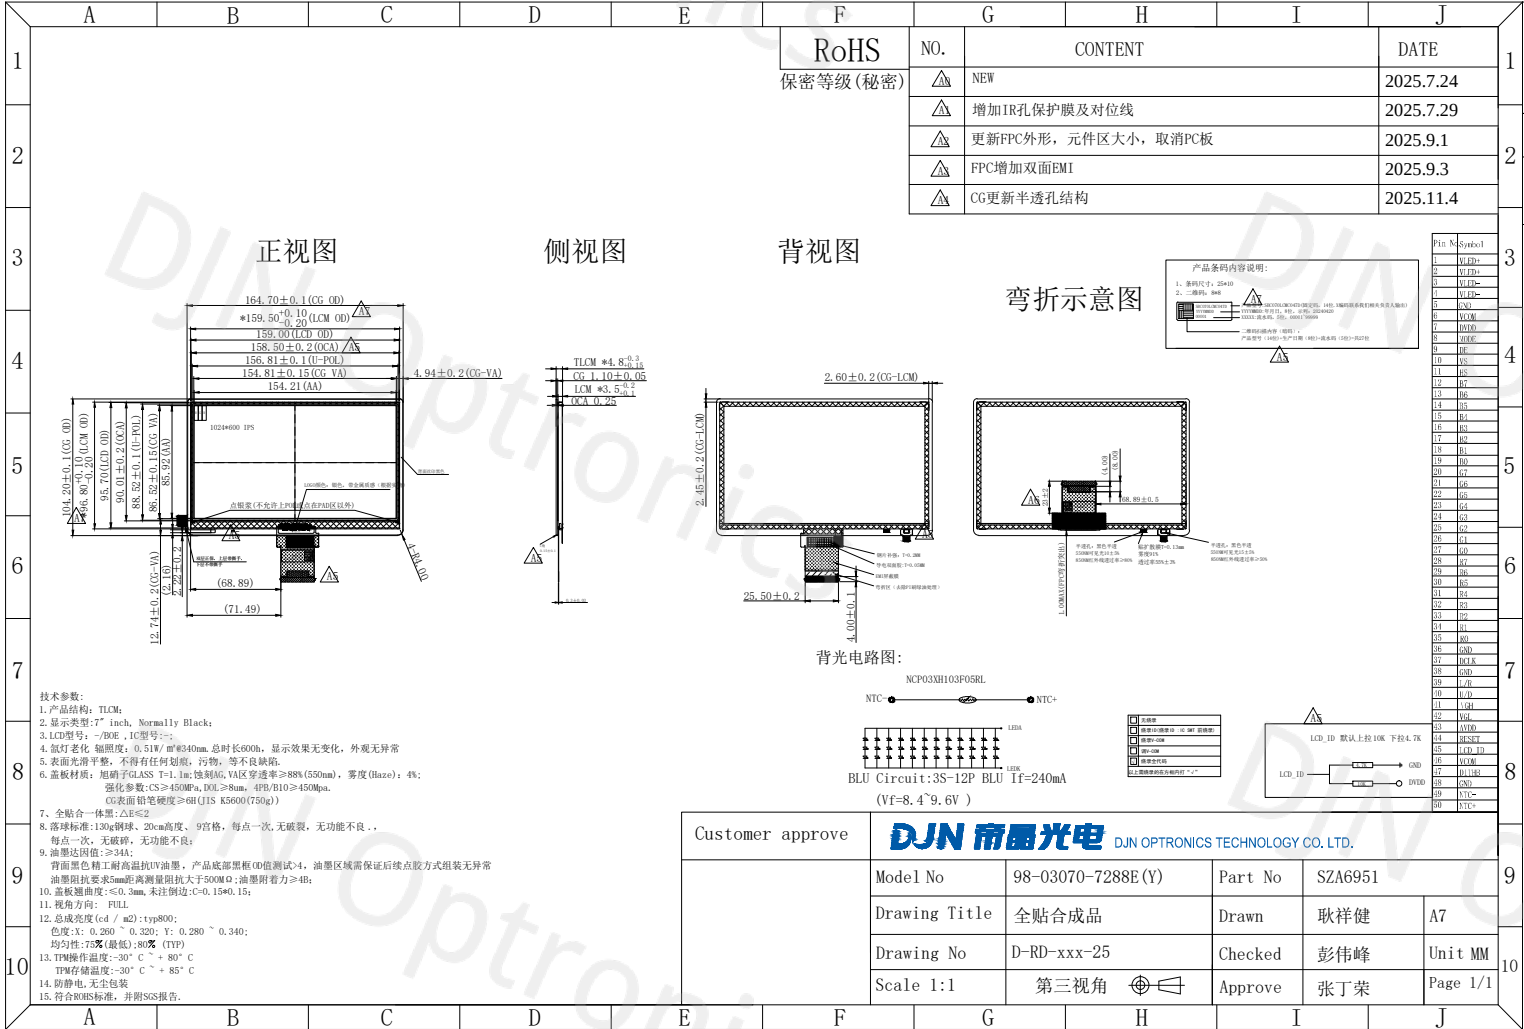
△	CG更新倒边尺寸0.2→0.15, 孔膜对位丝印OCA尺寸加大 FPC长度加长, 焊盘pin定义更新, EMI, 尺寸更新 背光铁框取消开窗, PIN定义调整, 增加FPC对位丝印线 正面保护膜外形调整, IR孔保护膜外形调整 增加1PCS包边胶, 尺寸40*12, 增加1PCS模组标签, 贴主FPC上	2025.12.01
△	POL取消APF片, 更换为普通片 背光取消FPC对位丝印线, 亮度配置更新, 铁框更换为铝框	2025.12.05
△	更新盖板及正面保护膜外形尺寸, 更新条码规则, 取消模组喷码, 模组公差管控更新	2025.12.30
